**Forum mondial de l'harmonisation des Règlements
concernant les véhicules**
Groupe de travail des dispositions générales de sécurité
101^e session

**Rapport du Groupe de travail des dispositions générales
de sécurité sur sa 101^e session (18-21 octobre 2011)**

Figure 1

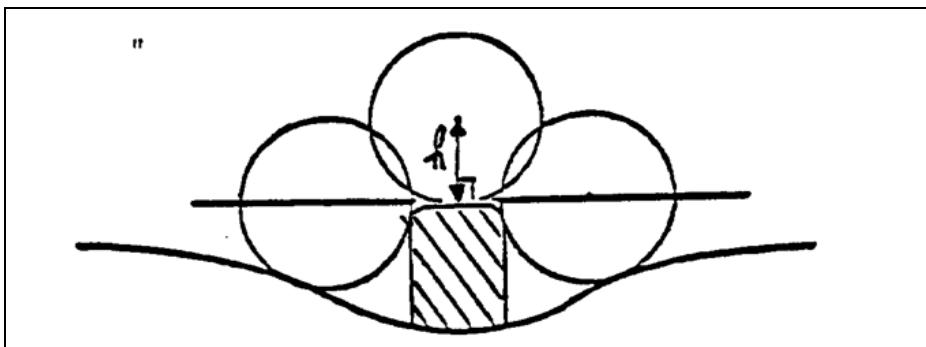
Insérer les nouveaux paragraphes 6.1.1.4 à 6.1.1.4.2 suivants (y compris la nouvelle figure 1):

- «**6.1.1.4** Les prescriptions du 6.1.1.2 et du 6.1.1.3 ne s'appliquent pas aux parties de la surface extérieure qui sont en saillie de moins de 5 mm, mais les angles extérieurs de ces parties doivent être arrondis, sauf s'ils se trouvent sur une surface en saillie de moins de 1,5 mm. La dimension de la projection doit être déterminée selon la méthode suivante.

- 6.1.1.4.1** La dimension de la projection d'un élément monté sur une surface convexe peut être déterminée soit directement, soit en se référant à un dessin d'une section appropriée de l'élément tel qu'il est installé.

- 6.1.1.4.2** Si la dimension de la projection d'un élément monté sur une surface non convexe ne peut pas être simplement mesurée, elle doit être déterminée en fonction de l'écartement maximal du centre d'une sphère de 100 mm de diamètre par rapport au plan nominal de la surface lorsque la sphère est déplacée au-dessus de l'élément tout en restant en contact avec celui-ci. La figure 1 donne un exemple de l'utilisation de cette méthode.

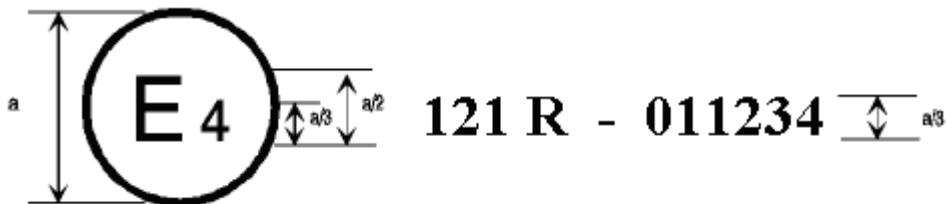
Tableau 1, modifier comme suit (la note de bas de page existante 17/ demeure en l'état):

N°	Colonne 1	Colonne 2	Colonne 3	Colonne 4	Colonne 5
	ÉQUIPEMENT	SYMBOLE 2/	FONCTION	ÉCLAIRAGE	COULEUR
...
43.	Système électronique de contrôle de stabilité	 ou ESC <u>17/</u>	Témoin	Oui	Jaune
44.	Système électronique de contrôle de stabilité désactivé ou ESC OFF	 OFF ou ESC OFF <u>17/ 20/</u>	Commande	Oui	
			Témoin	Oui	Jaune

Ajouter la nouvelle note de bas de page 20 suivante (les mentions «OFF» et «ESC OFF» doivent rester en anglais, sans être traduites):

«**20/** La mention complémentaire “OFF” peut être ajoutée sur le pictogramme correspondant à l'équipement n° 43 ou à proximité immédiate de celui-ci. La police de caractères utilisée pour la mention “OFF” ou “ESC OFF” n'est pas restrictive.».

Modèle B

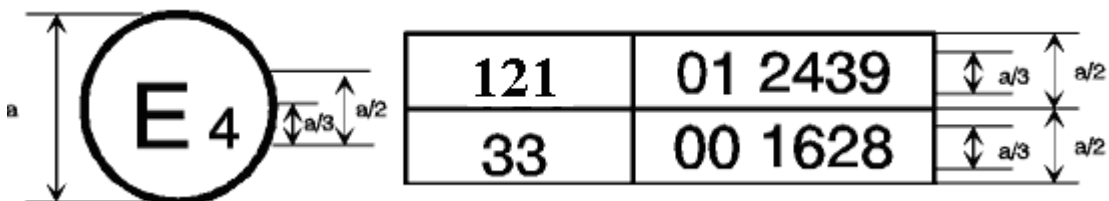
Annexe 2, modèles de marque d'homologation A et B, modifier comme suit (la note de bas de page 1 existante demeure inchangée):

La marque d'homologation ci-dessus, apposée sur un véhicule, indique que le type de ce véhicule a été homologué aux Pays-Bas (E4) en vertu des Règlements n°s 121 et 33¹. Le numéro d'homologation indique que, à la date où les homologations correspondantes ont été délivrées, **le véhicule était conforme au Règlement n° 121, tel qu'il a été modifié par la série 01 d'amendements, et au Règlement n° 33, qui était toujours dans sa forme originelle.**».
